改善箇所説明図

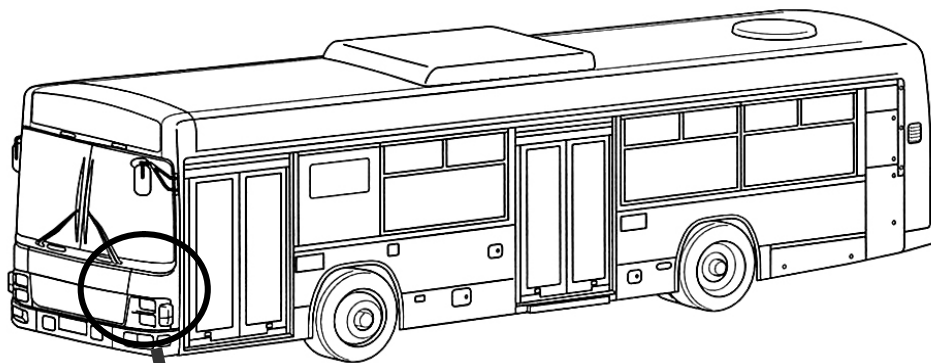
尾灯（テールランプ）、前部雾灯（フグランプ）及び路肩灯の電気回路が不適切なため、テールランプリレーを流れる電流値が大きく、リレーの接点が発熱することがある。そのため、当該部品の樹脂部及びコネクタ部が変形し、そのままの状態で使用を続けると、接触不良を起こし、尾灯などが点灯しなくなるおそれがある。

改善の内容：
 全車両、フグランプの電気回路の配線を変更するとともに、テールランプリレーとリレーソケットを新品に交換する。

配線図

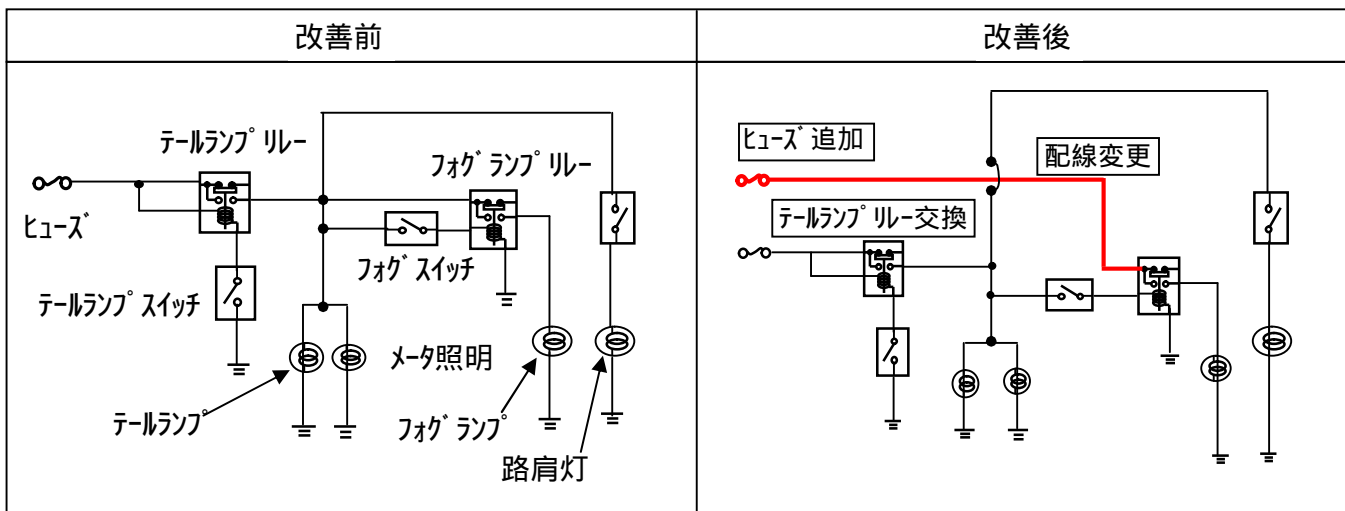
基準不適合発生箇所
